高浜発電所 発電用原子炉設置変更許可申請
（1号及び2号原子炉施設の変更）
【使用済燃料ピットの未臨界性評価の変更】

審査会合における指摘事項の回答

2020年 5月 21日

関西電力株式会社

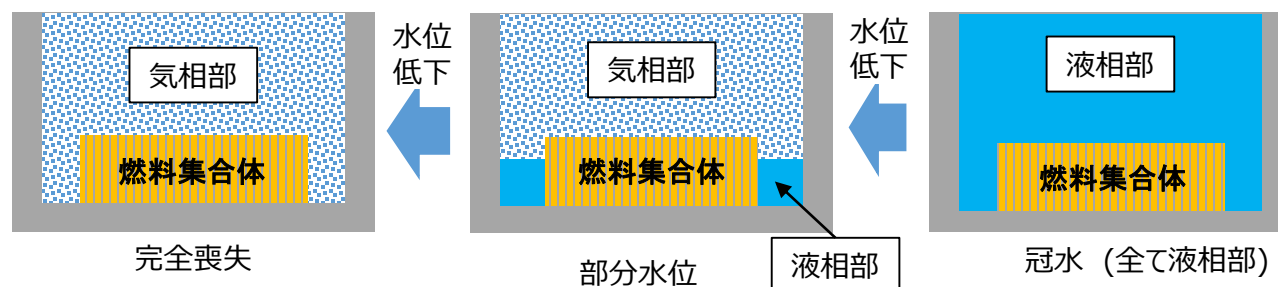
【審査会合コメント⑦：領域管理について、臨界上、運用上の考え方を整理し、説明すること。】

<コメント⑦への回答>

局所に水が集中した場合でも未臨界を維持できるように、新燃料を分散させるとともに、全体的な未臨界性を向上させるために領域Bの燃焼度制限を20GWd/t以上から25GWd/t以上に見直した。また、燃料及び内挿物の取り扱い回数を低減させ、安全性の向上を図るため、中性子吸収体を考慮しない領域管理とした。

高浜1,2号炉SFP体系において、二相とした場合に気相部の水密度を変化させた場合の実効増倍率挙動イメージ

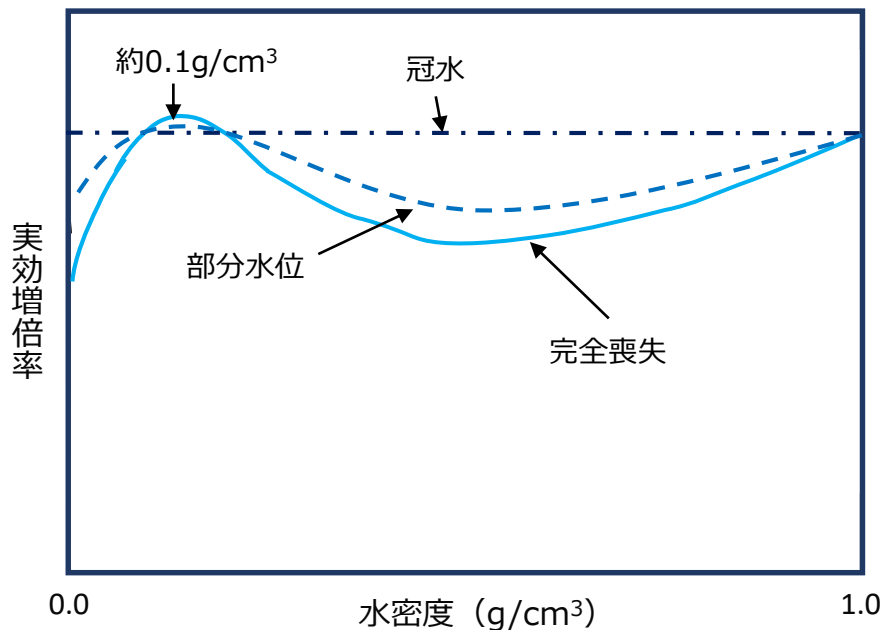
【審査会合コメント④：気相部水密度を変化させた場合の実効増倍率の影響を評価すること。】

<コメント④への回答>

- 完全喪失した場合と部分水位の場合において、気相部水密度を0～1g/cm³まで変化させた場合の実効増倍率の挙動イメージは下図のとおり。
- 実効増倍率は、気相部水密度が0g/cm³から大きくなるにつれて増加し、約0.1g/cm³で極大値をとり、一旦減少したのち、1g/cm³にかけて再び増加するカーブを描く。
- 部分水位の場合、水位が低い場合は完全喪失状態と同様の变化傾向を示し、水位が上昇すると冠水状態の値に近づく傾向となる。

<SFPに流入する水が局所に集中する場合の検討フロー>

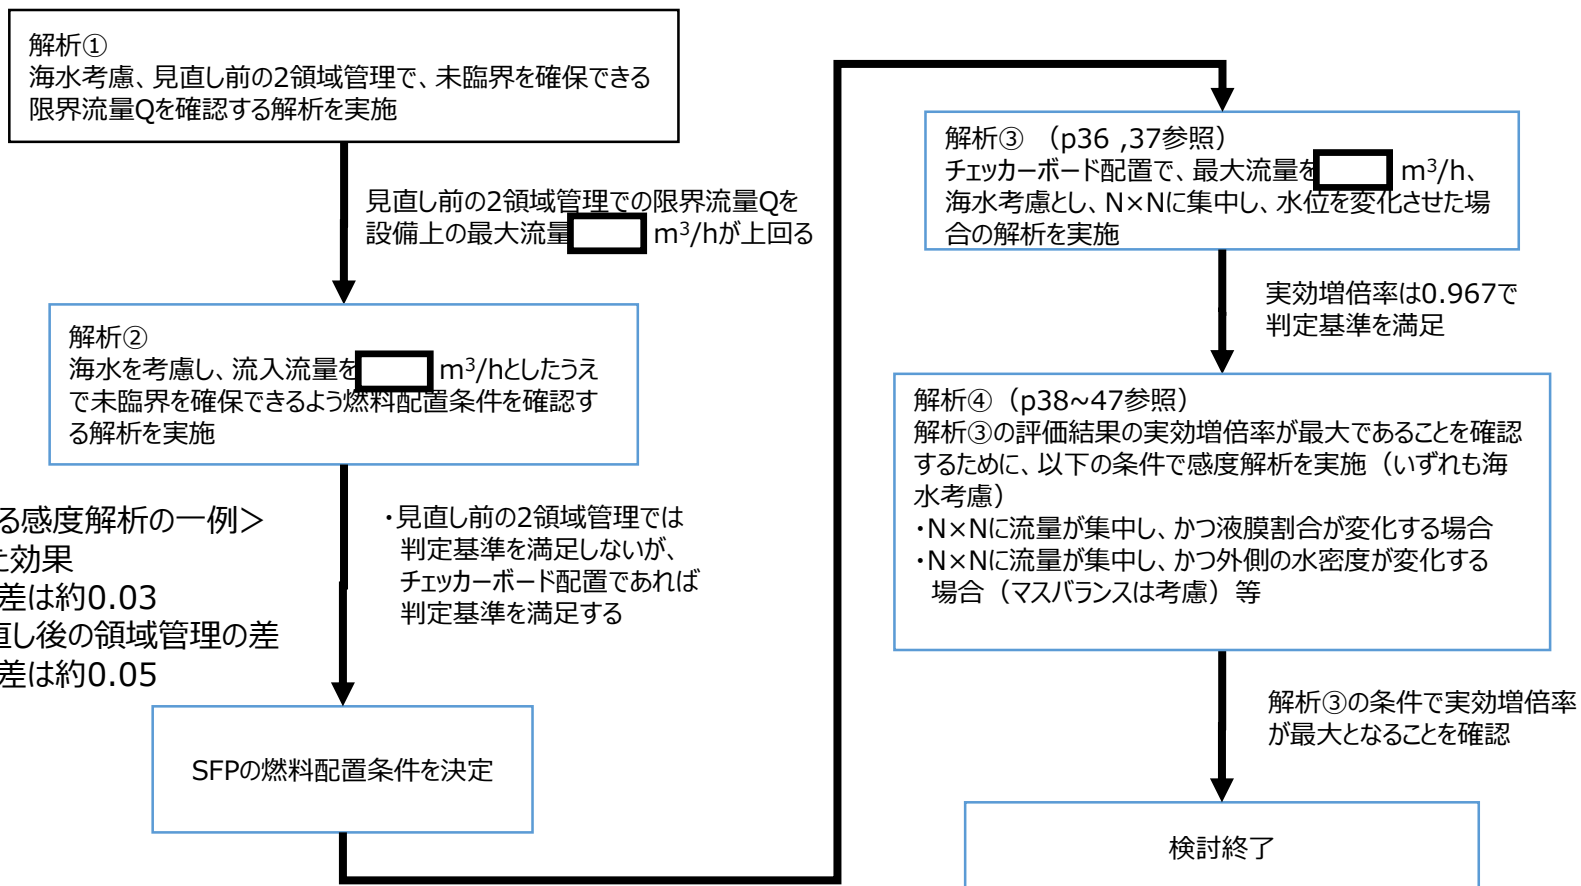
【審査会合コメント⑨：未臨界性評価に影響を与える解析パラメータを抽出し、最大流量に依存しない形でサーベイできないか検討すること。】

<コメント⑨への回答>

検討フローとおり、最大流量を設定した上で評価条件の検討を行い、実効増倍率を評価した結果、判定基準を満足することを確認できた。

<条件の違いによる感度解析の一例>
○ 海水を考慮した効果
実効増倍率の差は約0.03
○ 見直し前と見直し後の領域管理の差
実効増倍率の差は約0.05

・見直し前の2領域管理では
判定基準を満足しないが、
チェッカーボード配置であれば
判定基準を満足する

チェッカーボード配置を採用。(さらに全体の実効増倍率を
下げるため、領域Bの燃焼度制限を20GWd/tから
25GWd/tに変更)

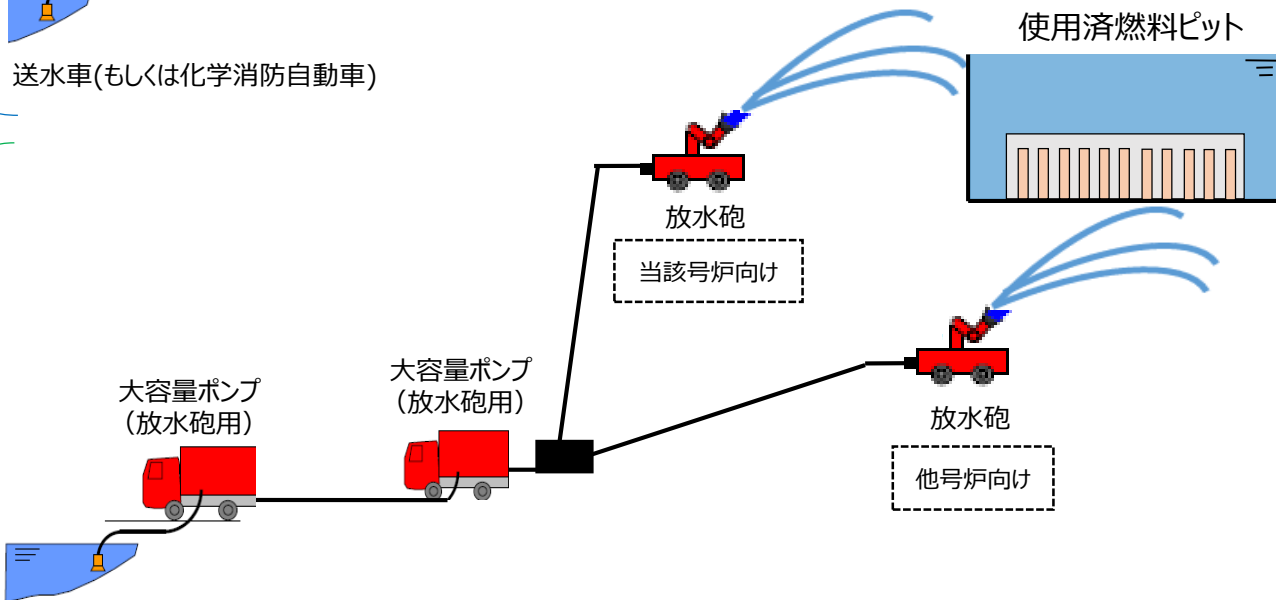
【審査会合コメント⑧：被災していないユニット側の放水砲からの流量について評価を行うこと。】

<コメント⑧への回答>

○片号炉のみ被災した場合には2台の放水砲を1ユニットに向けて放水する可能性があることから、**同じSFPに2台放水砲を使用することを想定する。**

液膜と液滴の割合 (イメージ図)

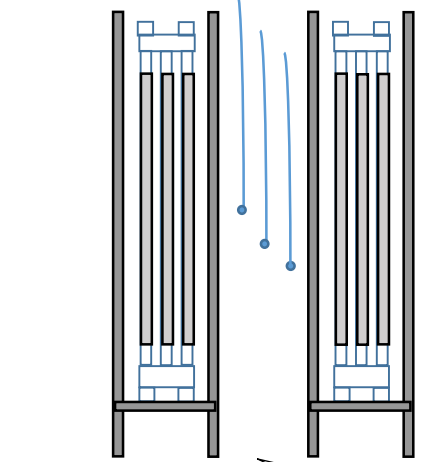
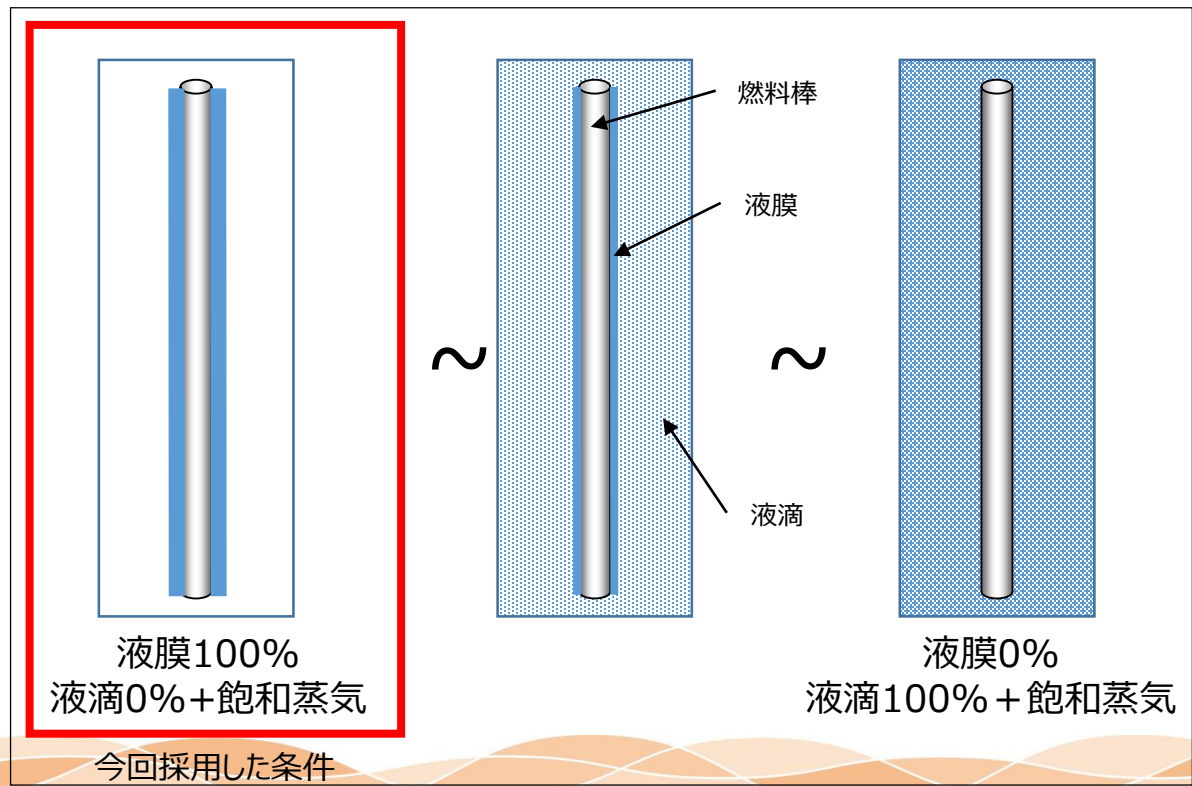
【審査会合コメント③：液膜と液滴の割合を考慮すること。】

＜液滴と液膜の割合の検討：コメント③への回答＞

- 燃料集合体内に流入した水は、液滴のまま落下する場合と、燃料棒等の表面を液膜となって流下する場合に分かれ、液膜と液滴は様々な割合を取り得る。
- 燃料集合体内の液滴と液膜の割合については、燃料棒周りの水分量が多いほど中性子が減速されやすくなり、実効増倍率が高くなることから、燃料棒周りに最も水分量が多くなる（落下速度は液膜の方が液滴よりも遅いため水分量が多くなる）ように、**全て液膜とした。**
- さらに、燃料集合体内の気相部水密度は、液滴として存在する水がない状態で取り得る最大値である飽和蒸気密度とした。

図 従来の式と実験的な平均膜厚さとの比較*2

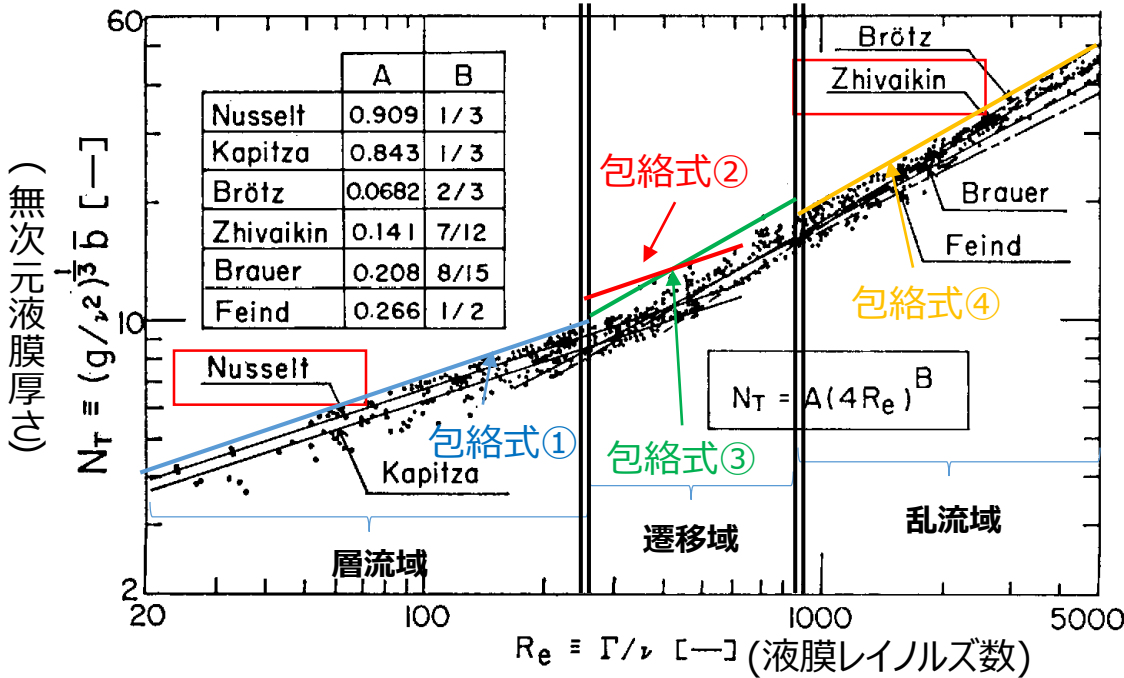
【審査会合コメント③：燃料棒外表面に形成される液膜厚さ（液膜厚さの評価式を含む）の不確かさを考慮すること。】

<液膜厚さ評価：コメント③への回答>

- 燃料集合体内の水分量が多いほど中性子が減速されやすくなり、実効増倍率が高くなるため、液膜厚さは厚くなる条件とする。
- 液膜の厚さは燃料棒にかかる流量に依存し、流量が大きくなり(Re数が大きくなり)、臨界Re数を超えると、液膜の流れは層流から乱流となる。

このため、液膜厚さのベースとなる評価式は、層流域については層流流下液膜に対するNusselt*1の式、乱流域については、乱流流下液膜に対するZhivaikin*2の式とする。

- さらに評価式の不確かさを考慮するため、領域毎に文献に記載されている実験値を包絡するように、式の傾き（下図のBの値）を保存し、最も外側の実験値を通る包絡式を設定し、流量が集中する範囲の全ての燃料棒に適用した（遷移域は両方で評価し、高い値を採用。参考6参照）。

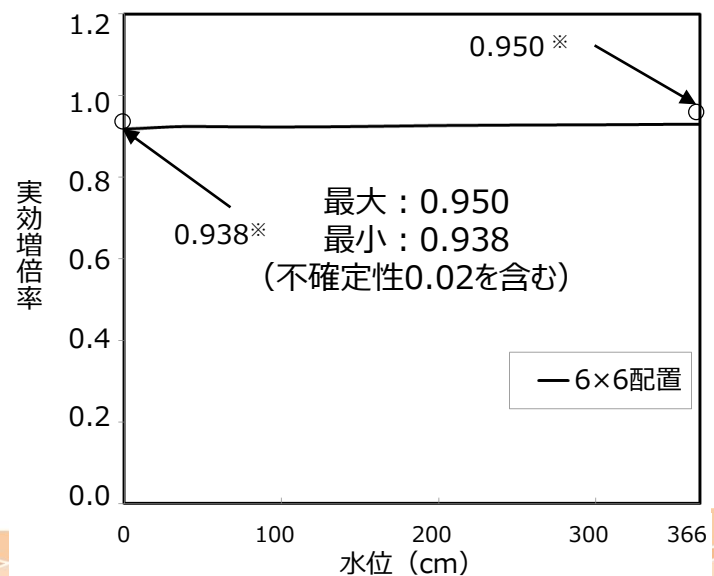
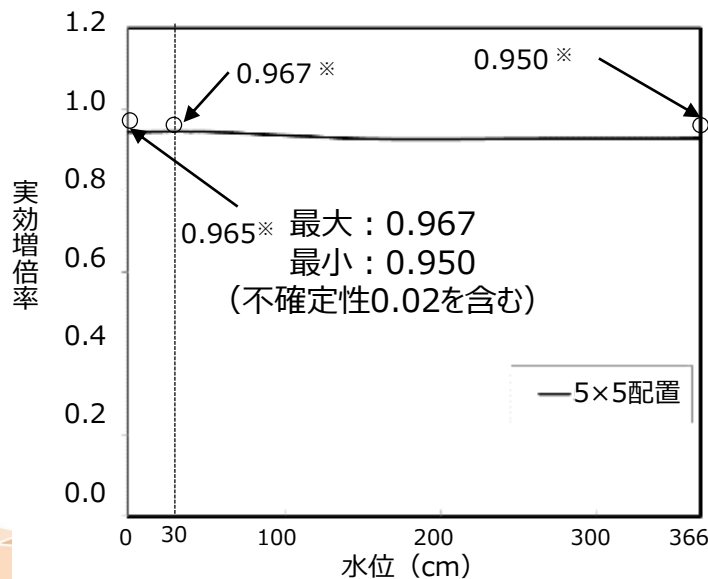
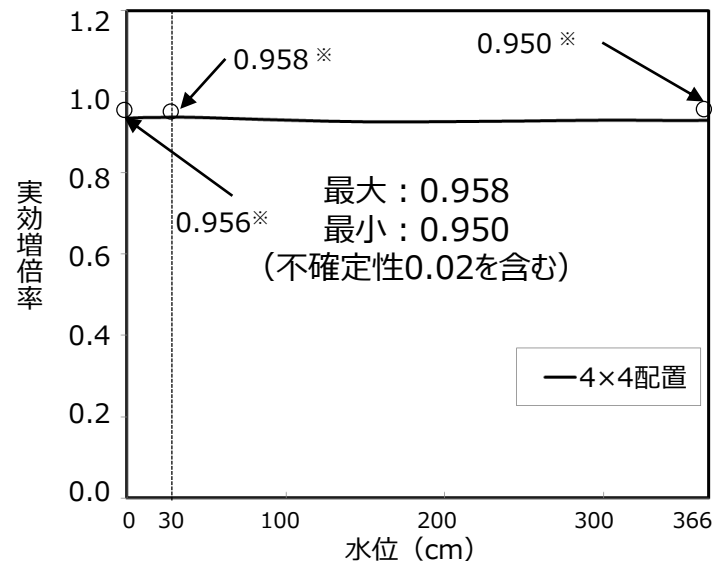
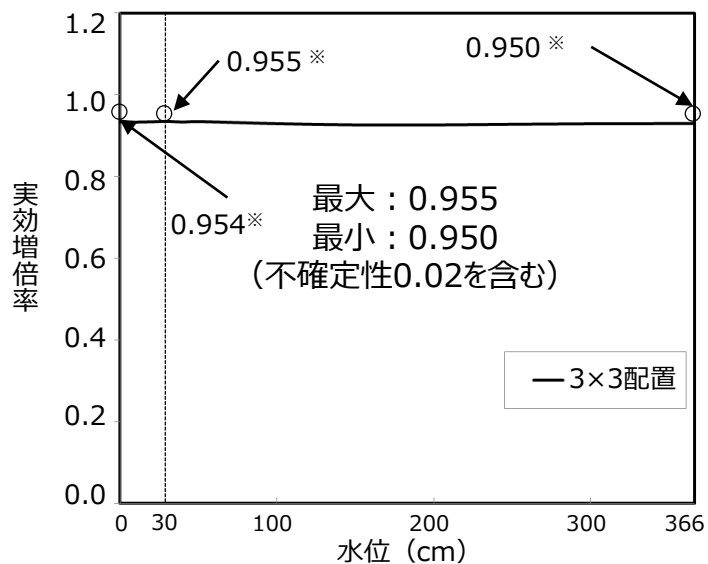
【審査会合コメント②：放水が狭い領域に集中するケースも想定し評価すること。】

<コメント②への回答>

評価条件と評価結果を以下に示す。全て判定基準を満足している。水位と実効増倍率の関係のグラフは次頁に示す。

図 液膜割合と実効増倍率の関係

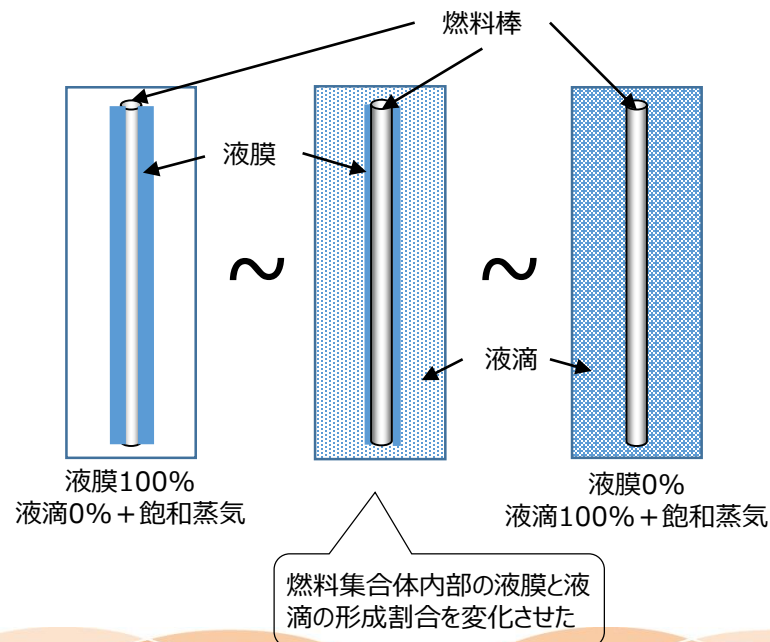
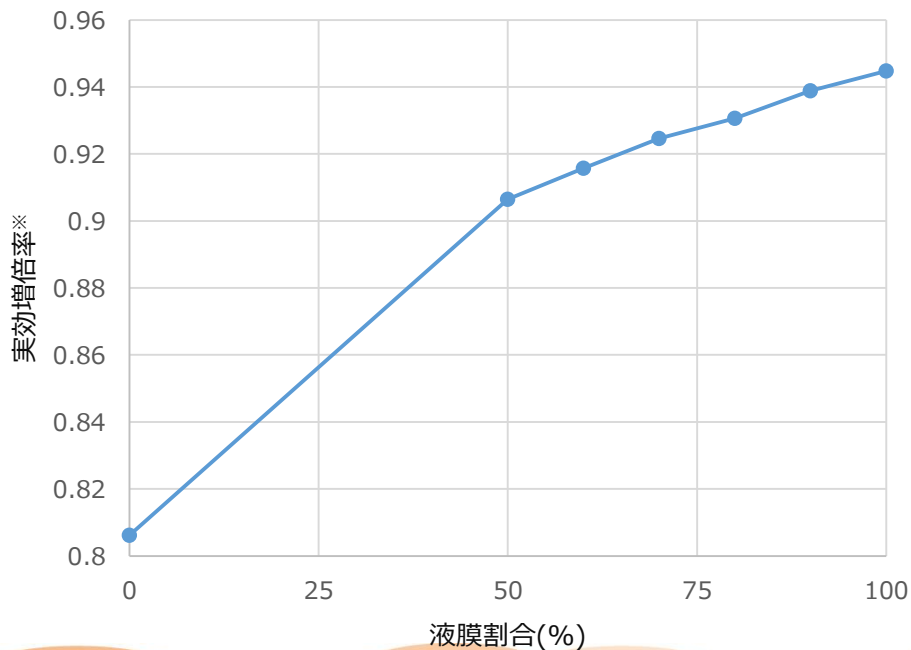
【審査会合コメント⑥：スプレイ水の液膜または液滴への分配による影響を示すこと。】

＜評価結果：コメント⑥への回答＞

液膜割合の増加に伴い、実効増倍率が単調に増加することを確認した。これは燃料集合体内に液膜として存在する方が、液滴として存在するよりも下降速度が遅く、その結果燃料集合体内の水量が多くなり、中性子が減速しやすい条件になった結果と考えられる。

図 感度解析および申請評価における水平方向反射体設定

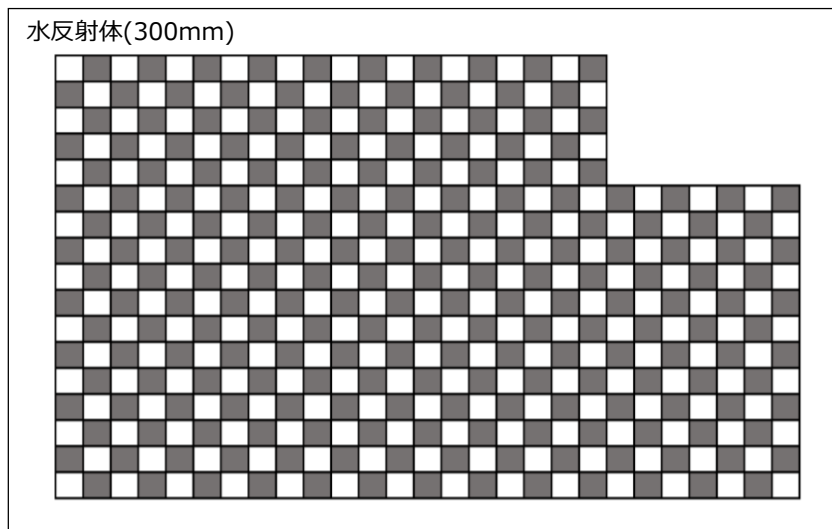
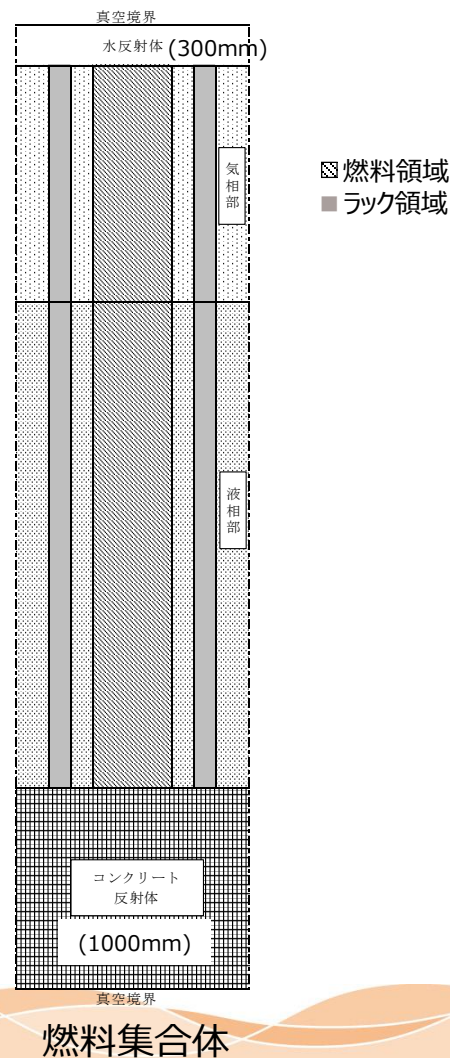
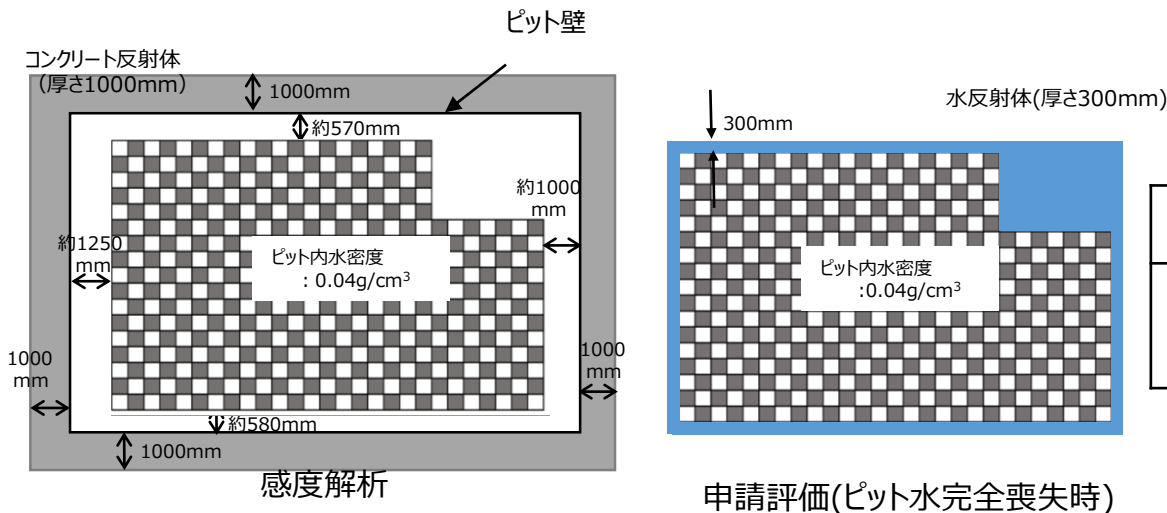
【審査会合コメント⑤：評価体系や反射体による保守性を説明すること。】

申請評価における水平方向反射体は、ラック外周の側面に水反射体を設定しており、反射体厚さは臨界安全ハンドブックを参考に、十分な中性子の反射効果が得られる厚さ（反射効果が飽和する厚さ）として300mmを設定しているが、コンクリート反射体での評価と比較することで、その設定の妥当性を確認する。

- ・水平方向反射体 : コンクリート
- ・水平方向反射体厚さ : 1000 mm (コンクリート反射体において中性子反射効果が飽和する厚さ)
- ・気相部水密度 : 0.04 g/cm³ (ラック内に形成される水密度をラックピット壁間にも適用)
- ・水位 : 20 cm (p16の実効増倍率が最大となる水位を適用)

ラック外周の側面の反射体をコンクリートに変更しても、申請評価の実効増倍率を下回ることを確認した。
